Infoblatt DR 5: Umbau Schlauchanschluss Info document DR 5: Hose assembly modification Fiche d'information DR5 : Modification du raccord de tuyau

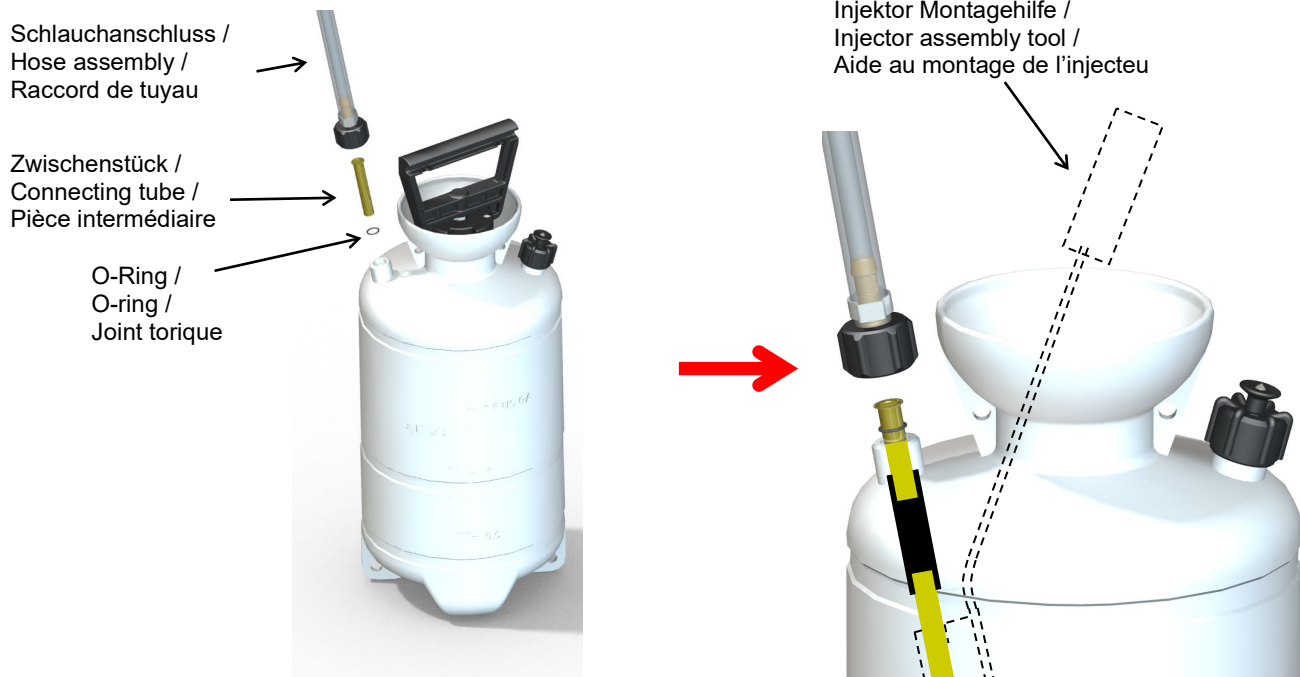
Neue Version: Schlauchanschluss mit Zwischenstück und O-Ring
New version: hose assembly with connecting tube and O-ring
Nouvelle version: raccord de tuyau avec pièce intermédiaire et joint torique

Mit dem neuen zweiteiligen Schlauchanschluss kann man den Schlauch demontieren, ohne dass der innen liegende Messing-Injektor wieder montiert werden muss.
With the new two piece hose assembly, the hose can be easily removed without re-assembling of the inside brass injector.

Le nouveau raccord de tuyau en deux parties permet de démonter le tuyau sans avoir à remonter l'injecteur en laiton situé à l'intérieur.

Alte Version / Old version / Ancienne version:
